**Berlin Molkenmarkt**

**Regenwasserbewirtschaftung**

**im Gestaltungshandbuch zum Block A**

Gutachterliche Stellungnahme

**Abbildung 1 Dachaufsicht Block A [2]**

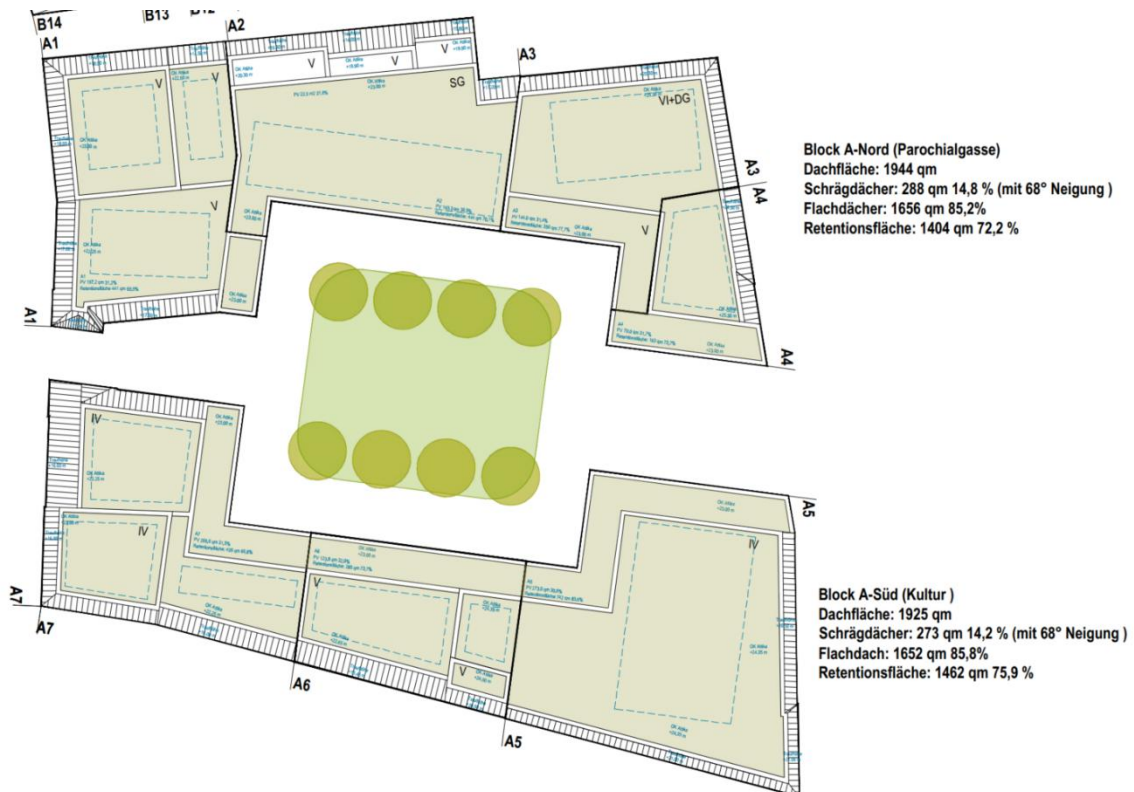
Gemäß Flächenbelegungsplan umfasst der Gebäudegrundriss der beiden T Grundfläche von 3.869 m<sup>2</sup> [2]. Aufgrund der heterogenen Gestaltung der Dach- und Obergeschosse muss diese Fläche hinsichtlich der Abflusswirksamkeit differenziert werden. Dabei können der aktuellen Planung drei verschiedene Bautypen für die Dächer entnommen werden.

Insgesamt werden durch die aktuelle Planung 3.308 m<sup>2</sup> Flachdach ausgewiesen. Dies sind 85 % der Gebäudegrundfläche. Für die Bemessung der Versickerungsflächen ist die tatsächlich begrünte Fläche jedoch weitergehend zu qualifizieren. Für die Retention von Niederschlag weist das Gestaltungshandbuch 2.866 m<sup>2</sup> Dachfläche aus. Gemäß Machbarkeitsstudie kann jedoch nur ein tatsächlicher Begrünungsanteil von 60% der potentiell begrünbaren Dachfläche angenommen werden. Hintergrund sind Abzüge für technische Einbauten (z.B. Aggregate, Fundamente), Kiesrandstreifen oder Dachfenster. Unter Berücksichtigung eines

Reduktionsfaktors von 0,6 verbleibt eine tatsächlich begrünte Fläche von 1.984,8 m<sup>2</sup>. Diese Fläche wird auch als Grundfläche für Begrünungssubstrate und Retentionsboxen angesetzt, welche zum Rückhalt von Regenwasser auf den Dächern implementiert werden müssen (vgl. Abschnitt 7)

Insgesamt werden durch die aktuelle Planung (Variante 68°) 561 m<sup>2</sup> Schrägdachflächen ausgewiesen. Dies sind 14 % der Gebäudegrundfläche. Die Schrägdachflächen werden im Rahmen der Flächenprüfung als abflusswirksame Flächen mit einem ABP von 1,0 angenommen. Der Abfluss geht in die hofseitigen Versickerungsflächen. Es ist zu berücksichtigen, dass dies besondere Leitungsführungen erfordert (vgl. Abschnitt 7).

**Abbildung 2** Darstellung der versiegelten Freiflächen im Hof Block A [4]

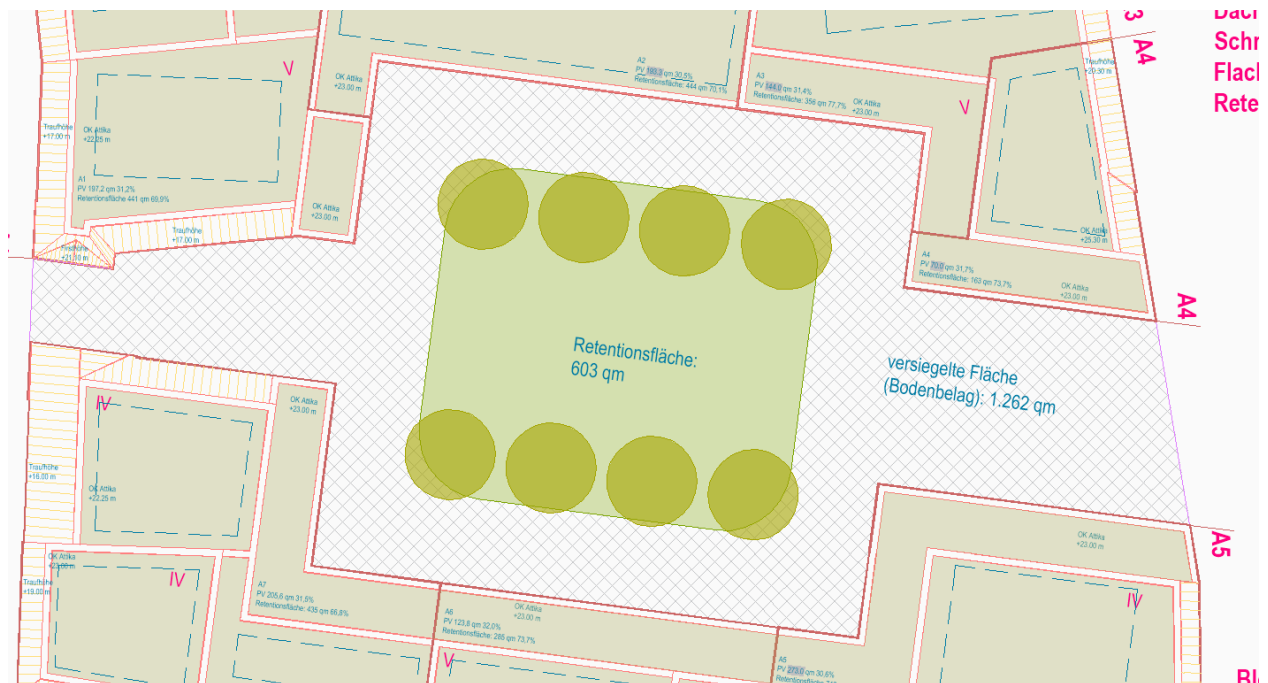
Für die Hofflächen wird seitens der aktuellen Planung keine Untergliederung in befestigte und teilbefestigte, sowie Spiel- und Grünflächen vorgenommen (vgl. Tabelle 1). Die gesamte Hoffläche wird konservativ als Pflaster mit dichten Fugen gerechnet und umfasst 1.262 m<sup>2</sup> [4].

Abbildung 3 Städtebaulicher Entwurf der Dachflächen Stand 09/25 (links) und 04/25 (rechts)

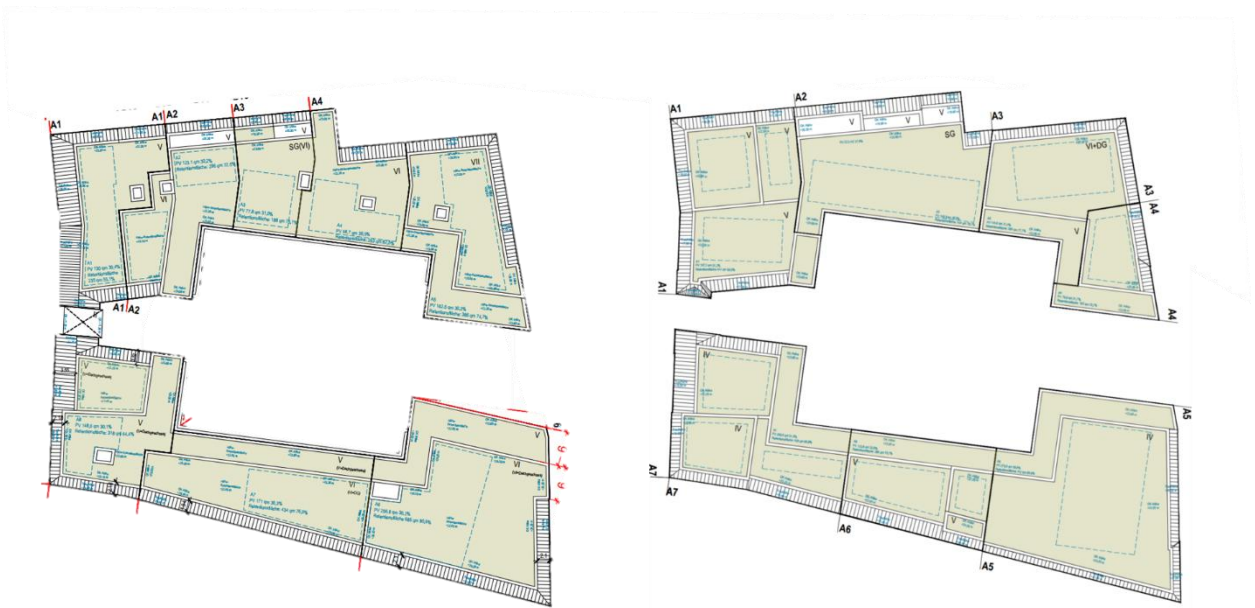
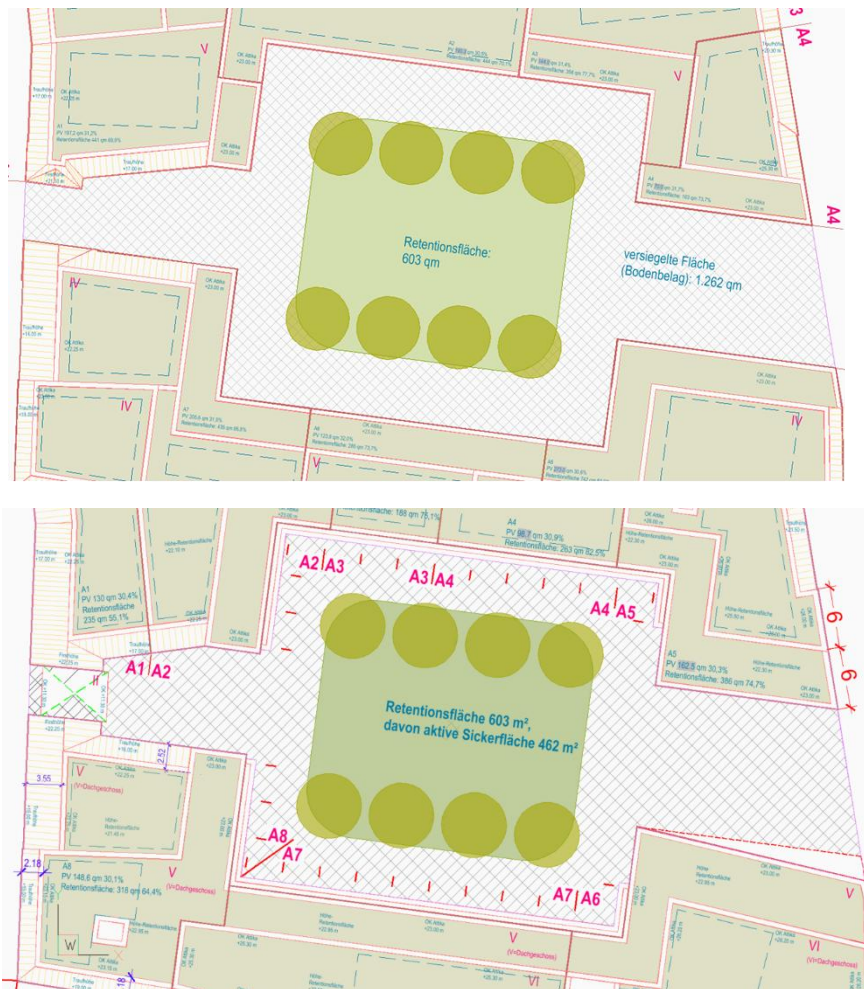
Die planzeichnerische Darstellung verdeutlicht, dass die Flächenänderungen im Bereich der Dachgeschosse und Platzfläche nicht signifikant sind (vgl. Abbildung 3 und Abbildung 4). Die Änderungen werden anhand eines Vergleichs der städtebaulichen Kennzahlen zwischen den Entwürfen mit Stand 04/2025 und 09/2025 verdeutlicht (vgl. Tabelle 3).

Sowohl Schrägdachflächen als auch versiegelt Hofflächen haben zugenommen, die für Retention verfügbare Grünfläche ist konstant geblieben. Der für originäre Versickerung verfügbare Teil der Grünfläche ist gemäß aktuellem Planstand geringer anzusetzen. Konkretisierung der Grünflächenstruktur werden über Freiraumwettbewerbe erarbeitet. Gemäß der vorhergehenden detaillierten Flächenprüfung von 04/2025 (vgl. Kapitel 5) sollte diese Verschiebung von Flächenanteilen jedoch die wasserwirtschaftliche Erschließung nicht grundsätzlich beeinträchtigen.
